Vandplaner. Vandløbsklassifikation

Problem

Figur 2.3.2 Landsdækkende tal - Miljøtilstanden i de danske vandløb i perioden 1994-2007.

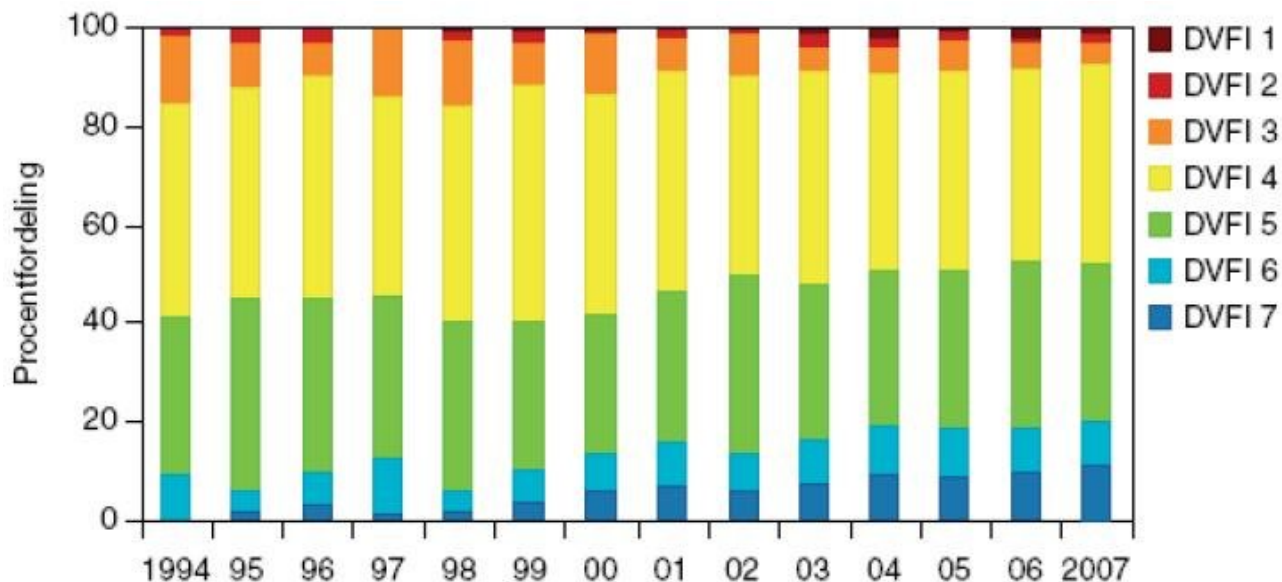
Forklaring: Figuren viser vandløbenes fordeling på faunaklasser DVFI. Blå er bedst. Grøn er også godt, og de fleste danske vandløb er i Vandplanerne målsat til at opfylde grøn. Den faunaklasse kan vandløb med blød bund ikke opfylde, fordi vandløbsfauna klasse DVFI 5 kræver grusbund¹⁵. Og Danmark har mange vandløb med blød bund, på grund af Danmarks flade landskaber og ringe fald. Disse vandløb kan aldrig blive bedre end DVFI 4, gul. Og det opfylder de allerede, som man kan se af figuren! Men de er overklassificeret, og urealistisk højt målsat til at opfylde grøn.

Af figur 2.3.2 kan udledes 2 konklusioner:

1. **Ca. 90 % af alle vandløb opfylder allerede faunaklasse mindst DVFI 4** (gul markering). Accepterer man, at mange af Danmarks vandløb reelt er stærkt modificerede, eller reelt har blød bund, hvor miljømålet er DVFI 4, er langt de fleste vandløb altså i mål allerede.

2. **Miljøtilstanden forbedres løbende.** Så i 2015 er det sikkert endnu bedre end i 2007.

Ifølge figuren var det i 2007 omkring 7 % af alle vandløb, der ikke opfylder mindst DVFI 4, svarende til 2000 km af i alt 28.000 km vandløb. Hen over de foregående ca. 8 år er andelen af vandløb, der ikke opfylder faunaklasse mindst DVFI 4 reduceret fra ca. 12 % til ovennævnte ca. 7 %, (formentlig samtidig med at der er sket forbedret spildevandsrensning i det åbne land). Fremskrives denne forbedringstakt til Baseline 2015, må det forventes, at andelen af vandløb, der ikke opfylder mindst DVFI 4 er omkring 2 %, svarende til omkring 560 km vandløb.

Bilag 1. Amtsgrænser

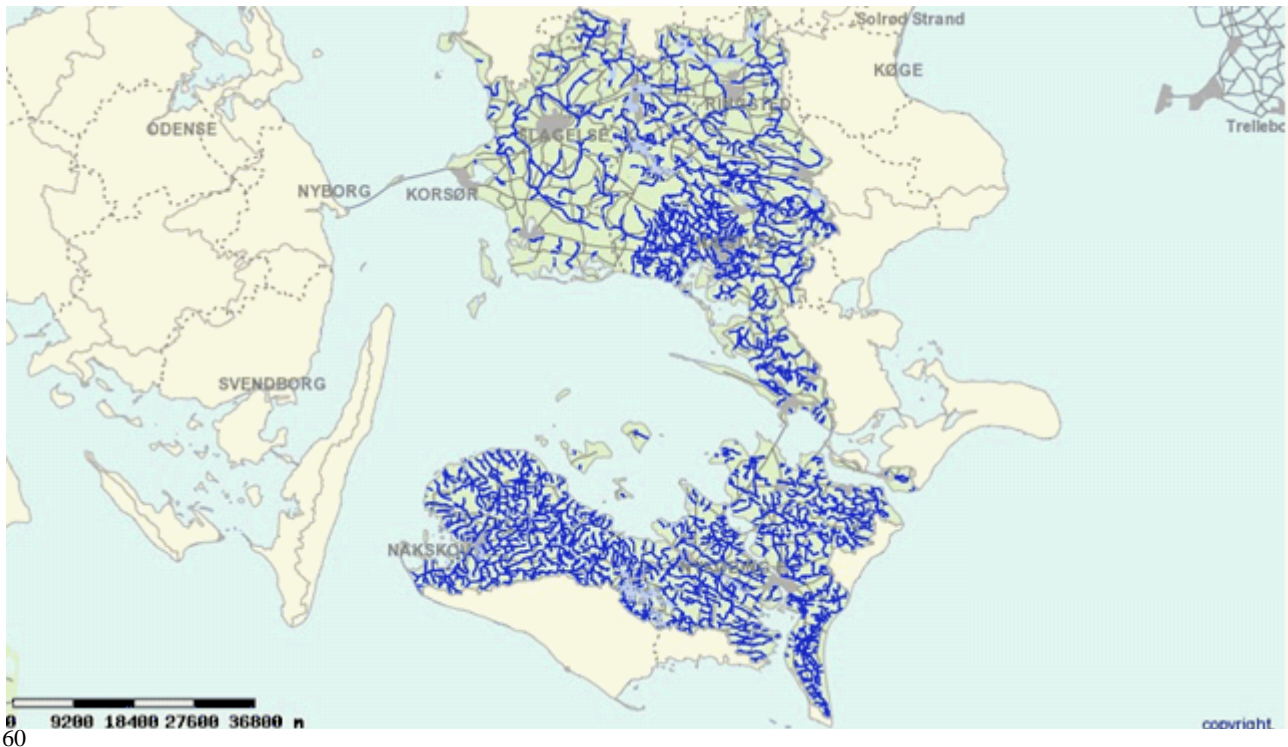
Kortet er hentet fra Vandplanerne⁶⁰. Kortet viser udpegning af målsatte vandløb i tidligere Vestsjællands Amt og tidligere Storstrøms Amt.

Kortet demonstrerer den enorme individuelle forskel i de tidligere amters udpegningspraksis ved amternes målsætning af vandløbene i regionsplanernes recipientkvalitetsplanlægning. Amtsgrænsen mellem tidligere Vestsjællands Amt og tidligere Storstrøms Amt er meget tydelig, og afspejler ikke reelle vandløbsmæssige forskelle, men enorme individuelle forskelle i forvaltningspraksis.

Bilag 2. Tysklandskortet

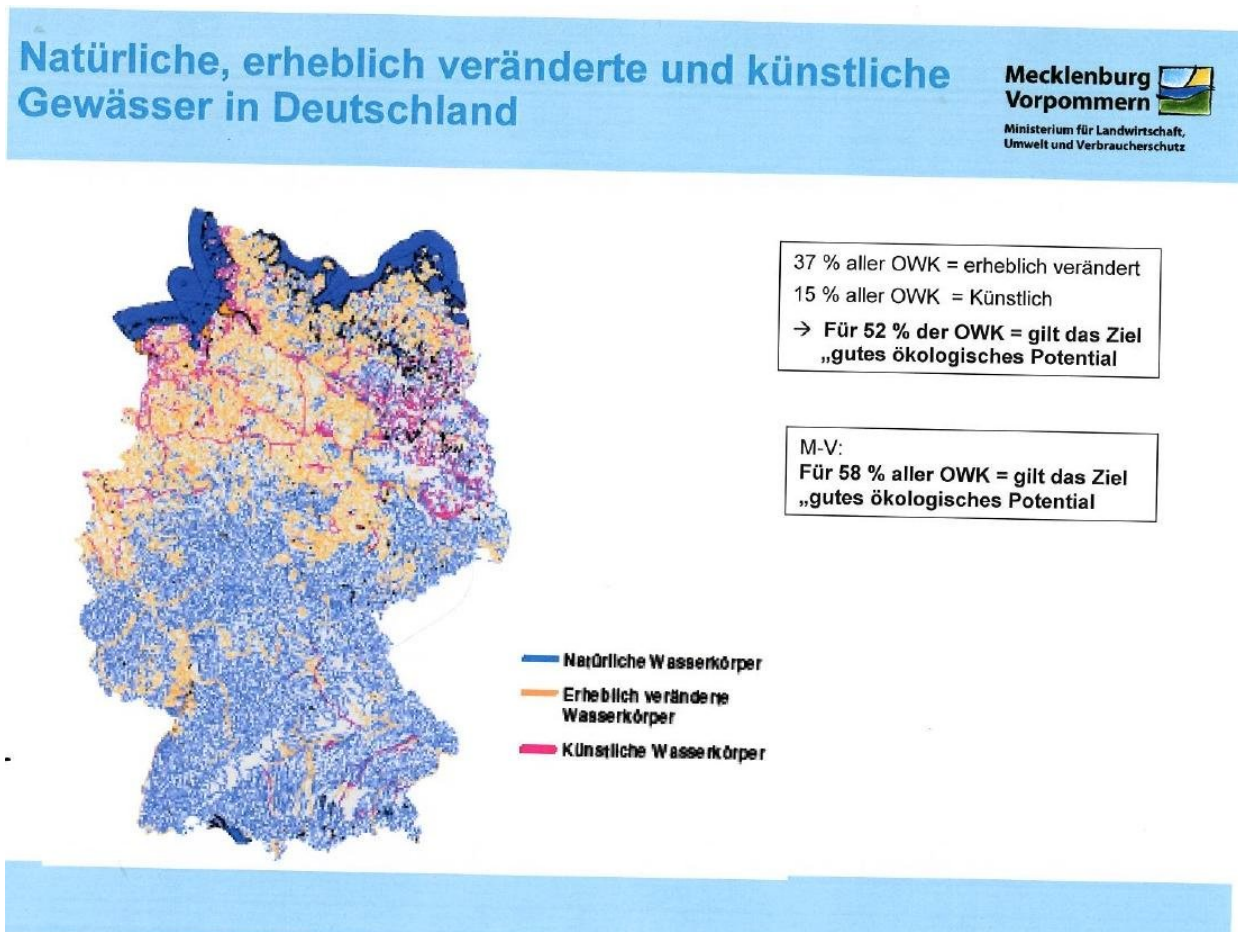
Blå markering er "naturlige vandløb".

Orange markering er "stærkt modificerede vandløb". Ifølge kortet er det 37 % af alle tyske vandløb.

Lysrød markering er "kunstige vandløb". Ifølge kortet er det 15 % af alle tyske vandløb.

"Stærkt modificerede vandløb" og "kunstige vandløb" udgør ifølge kortet 52 % af alle tyske vandløb.

For disse 52 % af alle Tysklands vandløb gælder (ifølge kortet) miljømålet "godt økologisk potentiale", som i Danmark svarer til DVFI 4.

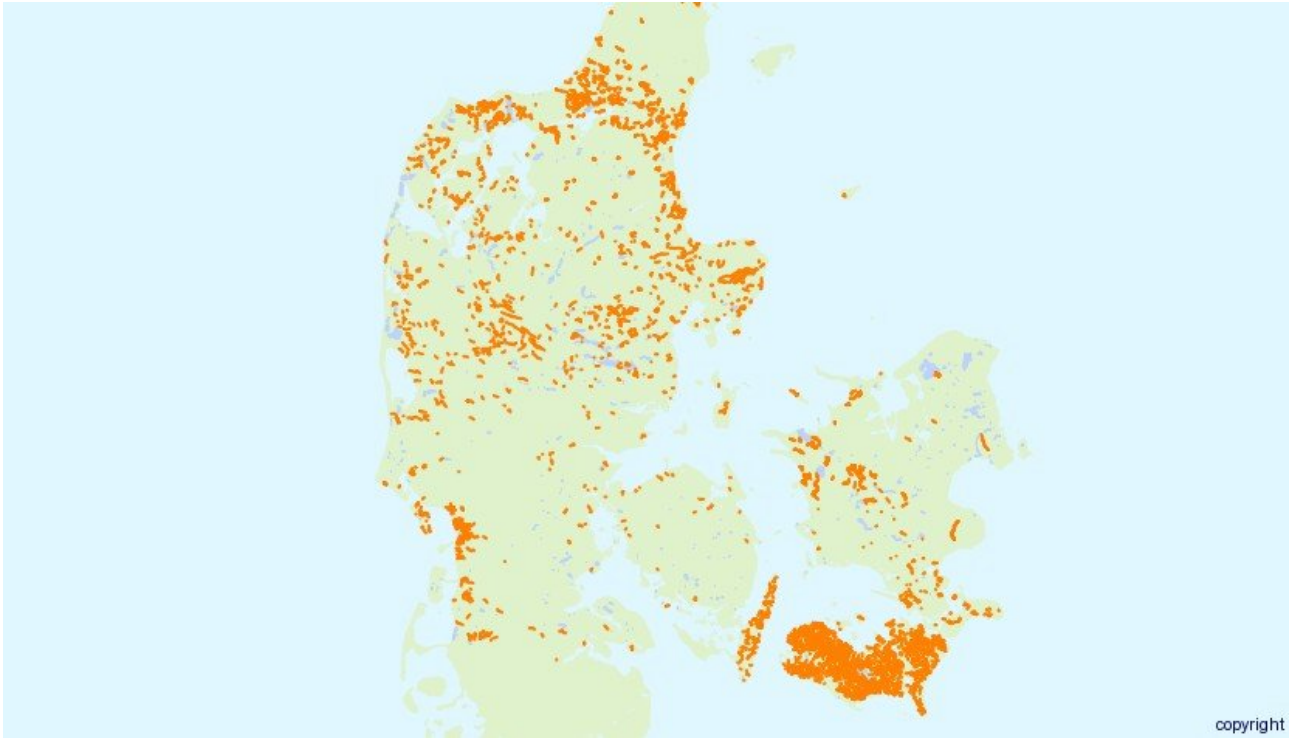
Orange markerede vandløb i eksempel 4 (ovenfor) er udpeget til reduceret vedligeholdelse. Vedligeholdelse af skovgrøfter udføres som oprensning af nedfaldne blade og grene, herunder formuldet organisk materiale. Skovgrøfter renses kun meget sjældent, måske med 10-20 års mellemrum. Reduceret eller ophørt vedligeholdelse må derfor i denne sammenhæng opfattes som totalt ophørt vedligeholdelse; der er ikke noget at reducere af. På længere sigt vil skovgrøfterne fyldes helt af organisk materiale.

Bordeaux markerede vandløb i eksempel 4 (ovenfor) er udpeget til vandløbsrestaurering, i den relevante vandplan defineret som "hævning af bunden ved udlægning af grus/sten"³⁰. Altså skal bunden i skovgrøfterne hæves ved udlægning af grus/sten!

Når tiltagene gennemføres, forsummer skoven. Udgrøftningen er jo ikke gennemført for sjov, men for at sikre muligheden for, at skovens træer kan gro på lokaliteten.
